Глобальный регистр

Добавление 11: Глобальные технические правила № 11

Процедура испытания двигателей с воспламенением от сжатия, которые должны устанавливаться на сельскохозяйственных и лесных тракторах и внедорожной подвижной технике, в отношении выброса загрязняющих веществ этими двигателями

Исправление 1

Рис. 7.3

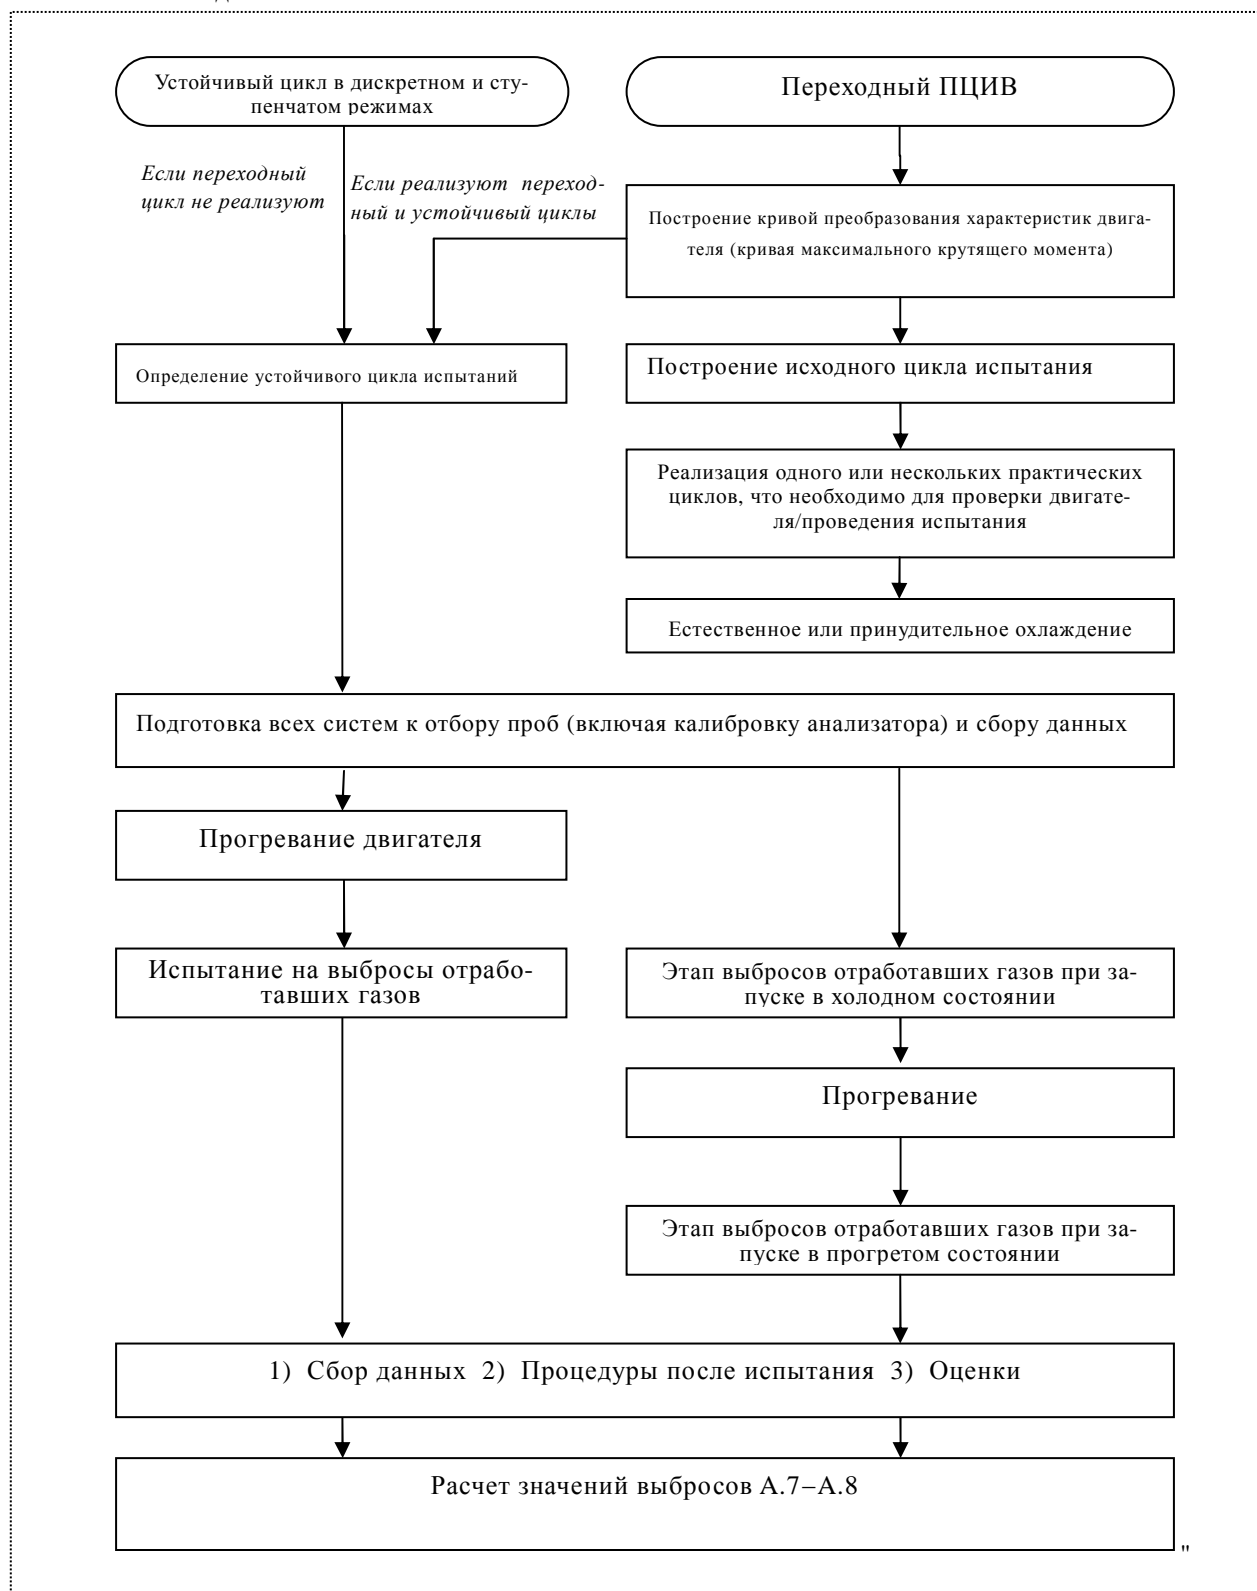
Пункт 7.5 изменить следующим образом:

На приведенной ниже диаграмме указаны процедуры, необходимые для реализации циклов испытаний ВДПТ с измерением уровня выбросов отработавших газов из двигателей.

"Рис. 8.1

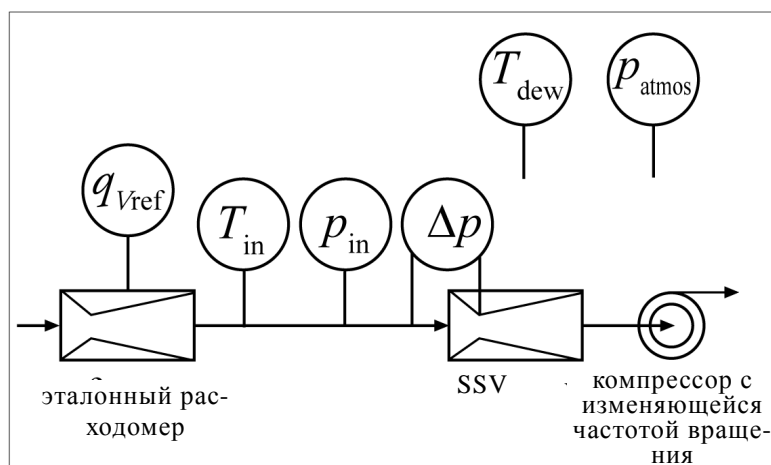
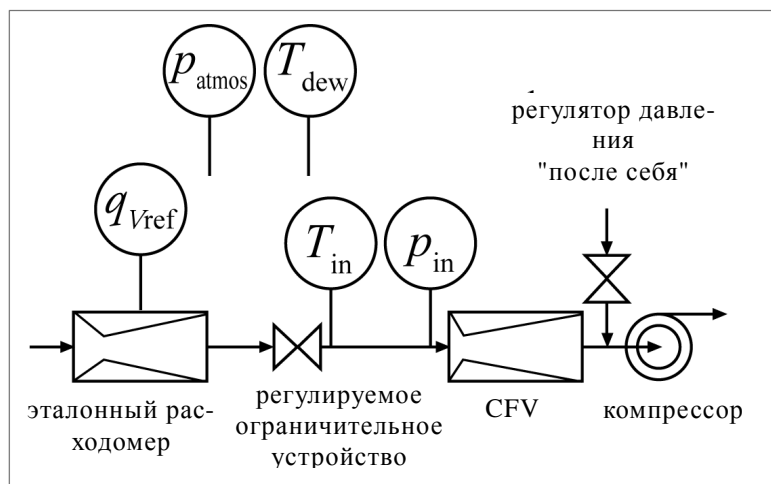
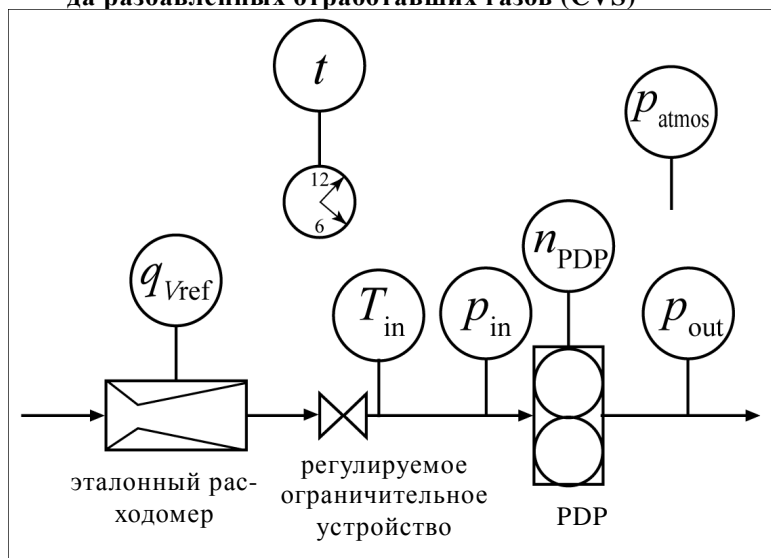
Пункт 8.1.8.4, рис. 8.1 изменить следующим образом:

Схематические диаграммы для калибровки измерителей расхода разбавленных отработавших газов (CVS)

Рис. А.4.1
Точки замера для проверки расхода углерода

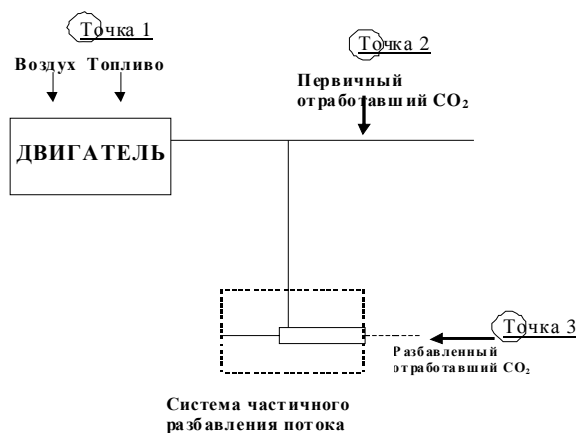
Пункт А.4.1 изменить следующим образом:

На рис. А.4.1 показаны точки отбора проб, в которых проверяют потоки углерода. В нижеследующих пунктах приводятся конкретные уравнения для определения потоков углерода в каждой точке отбора проб.

Рис. 7.3
Последовательность испытания

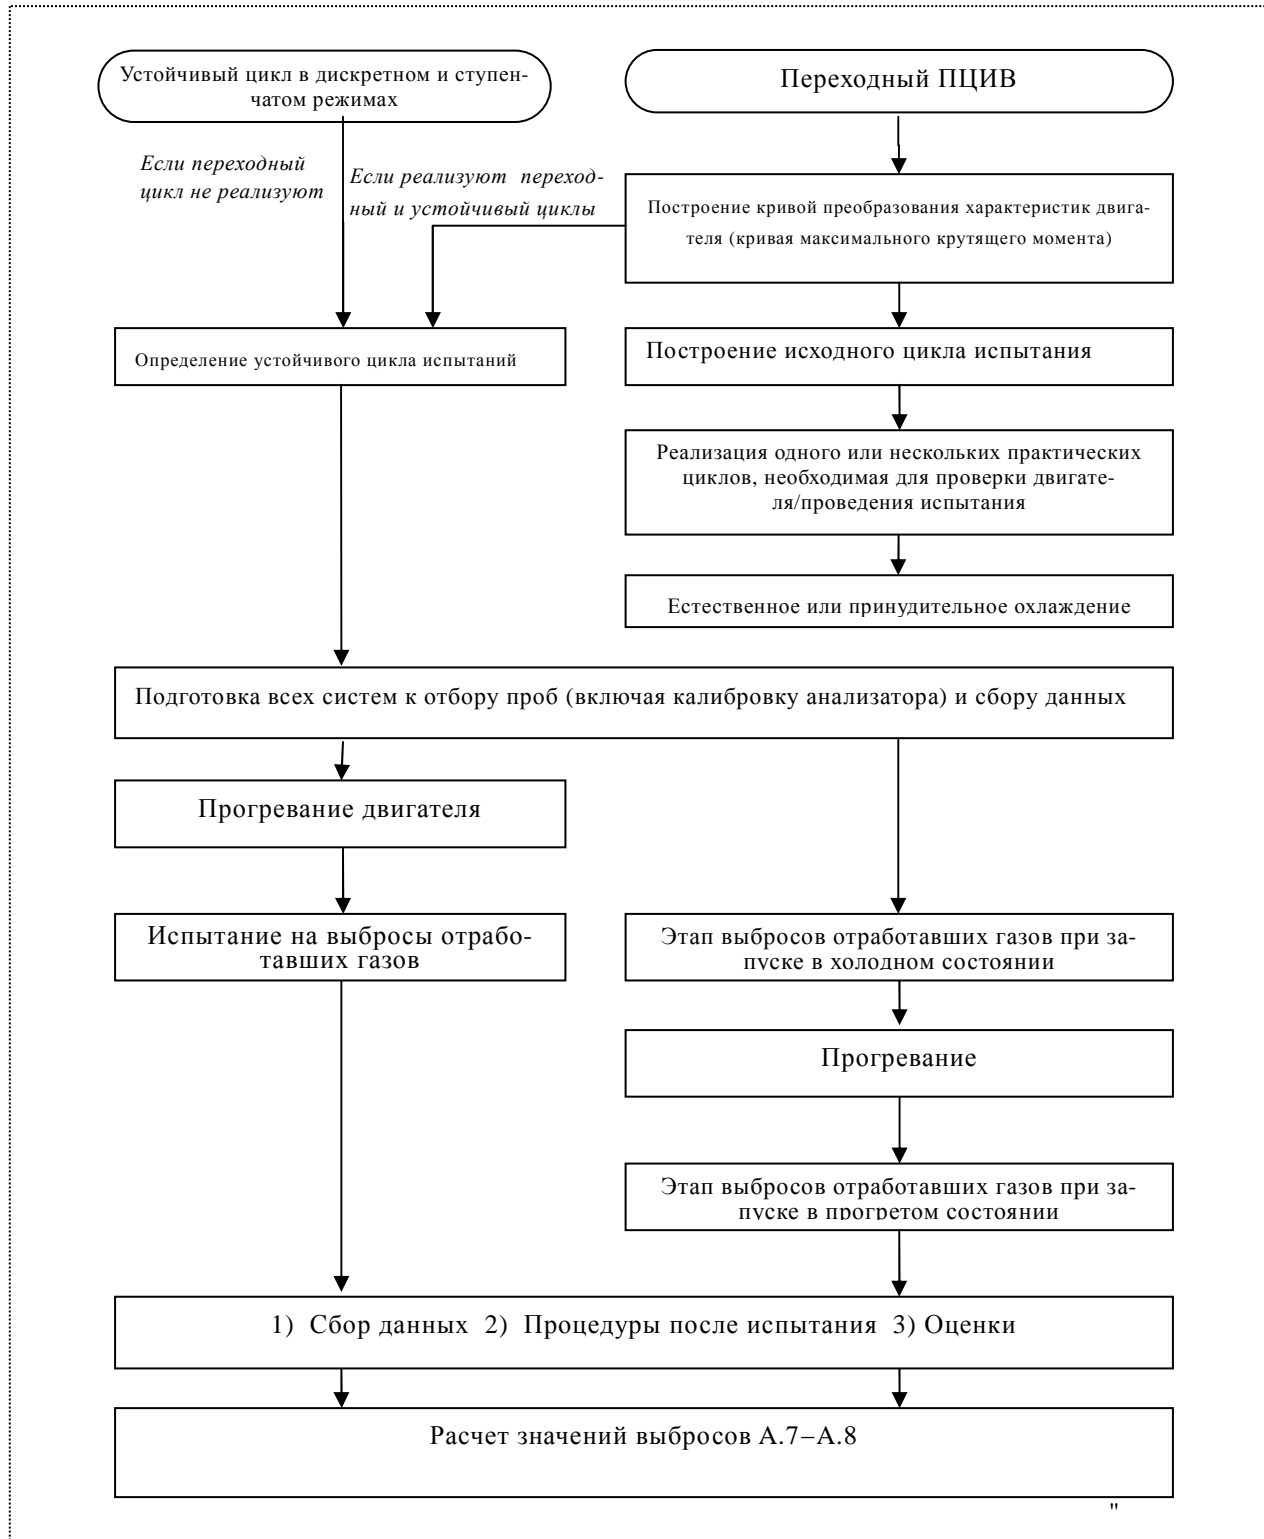
Пункт 7.5 изменить следующим образом:

На приведенной ниже диаграмме указаны процедуры, необходимые для реализации циклов испытаний ВДПТ с измерением уровня выбросов отработавших газов из двигателей.

"Рис. 8.1
Схематические диаграммы для калибровки измерителей расхода разбавленных отработавших газов (CVS)

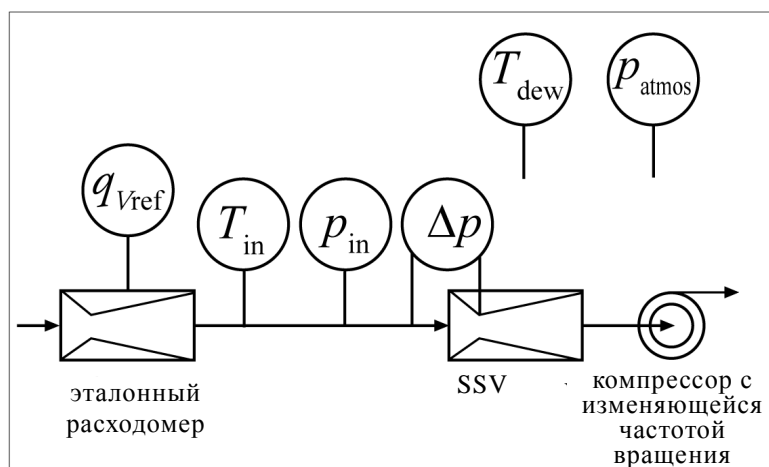
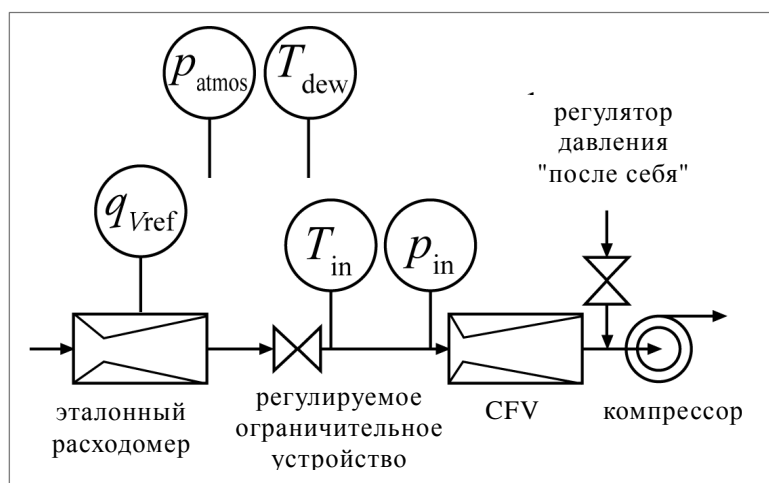
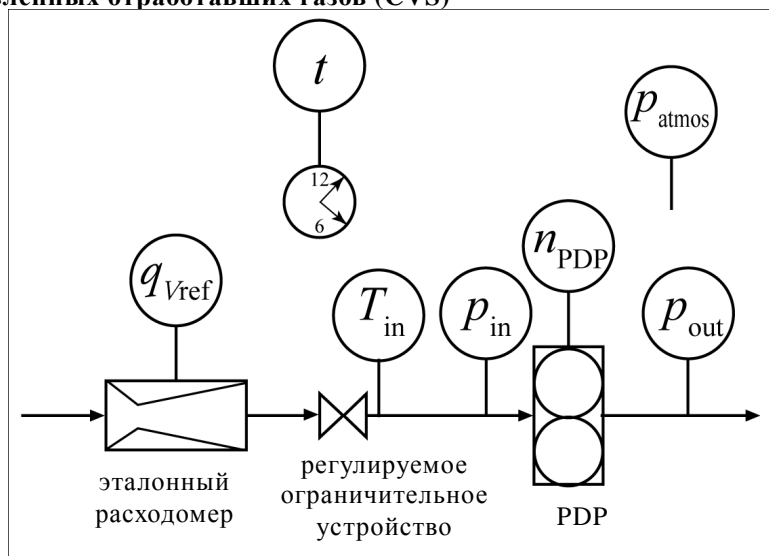
Пункт 8.1.8.4, рис. 8.1 изменить следующим образом:

Рис. А.4.1

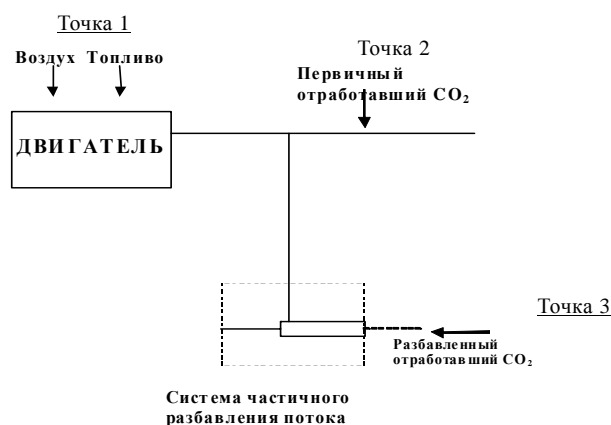
Пункт A.4.1 изменить следующим образом:

На рис. A.4.1 показаны точки отбора проб, в которых проверяют потоки углерода. В нижеследующих пунктах приводятся конкретные уравнения для определения потоков углерода в каждой точке отбора проб.
